TV-T26-PP-E

ENERGIJOS IŠ ATSINAUJINANČIŲ IŠTEKLIŲ GAMYBOS STATINIO (PASKIRTIES GRUPĖ – KITI INŽINERINIAI STATINIAI) ANYKŠČIŲ R. SAV., TROŠKŪNŲ SEN., SKAURADŲ K. (SKLYPO KAD. Nr. 3448/0002:70) STATYBOS PROJEKTAS

ELEKTROTECHNIKOS

PRIJUNGIMO SĄLYGOS ELEKTROS ELEKTRINIŲ PRIJUNGIMUI PRIE ELEKTROS PERDAVIMO TINKLO KOREGAVIMAS

1 schema. Planuojamų elektrinių prijungimo prie elektros perdavimo tinklo principinė schema.

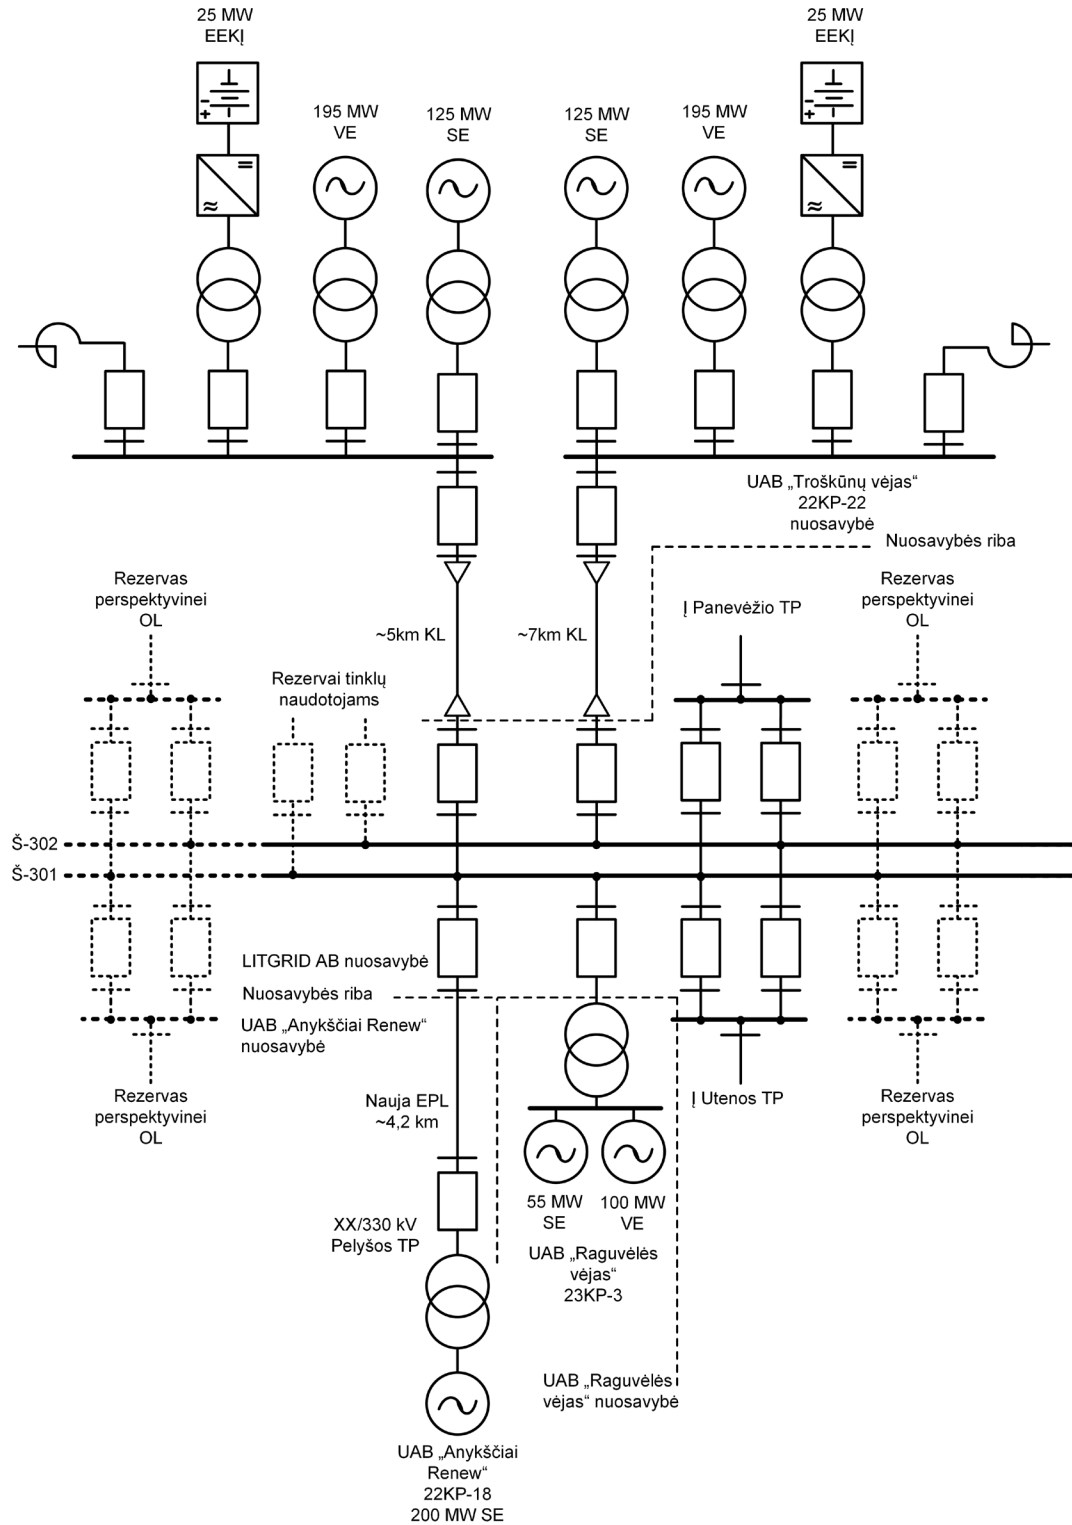
1. I dalyje tikslinamas 1.5 punktas ir 1 schema ir išdėstoma sekančiai:

1.5. atkreipiamo dėmesį, kad Pareiškėjo įrenginių prijungimo projekto įgyvendinimas gali sutapti su PSO šiuo metu vykdomų ypatingos valstybinės svarbos Elektros energetikos sistemos sinchronizacijos projektais. Atsižvelgiant į PSO jau suplanuotus bei vykdomus rekonstravimo/naujos statybos projektus 330 kV tinkle (pagrindiniai ypatingos valstybinės svarbos Elektros energetikos sistemos sinchronizacijos projektus ir jų etapus atjungiant esamas 330 kV oro linijas perdavimo tinkle), taip pat į kitų AEI Gamintojų prijungimo prie PT 330 kV tinklo grafikus, esamos 330 kV OL Utena - Panevėžys LN 455 atjungimas jos rekonstravimui dėl naujos XX/330 kV Dubriškio TP prijungimo prie PT bei naujos TP prijungimas prie rekonstruotos linijos galimas tik 1-2 mėn. laikotarpiui preliminariai 2025 metų antrąjį pusmetį (tikslus laikas turės būti numatytas ir iš anksto su PSO derinamas pagal 4-o skyriaus reikalavimus). Ankstesniu laikotarpiu šios OL atjungimas nebus galimas, vėlesniu (nuo 2026 m.) - bus derinama atsižvelgiant į PSO tuo metu vykdomų projektų 330 kV dalyje darbų įgyvendinimo grafikus ir/arba suplanuotus reikalingus atjungimus taip, kad nebūtų įtakojami jų darbų vykdymo grafikai ir būtų užtikrinamas PSO tinklų naudotojų maitinimo patikimumas;
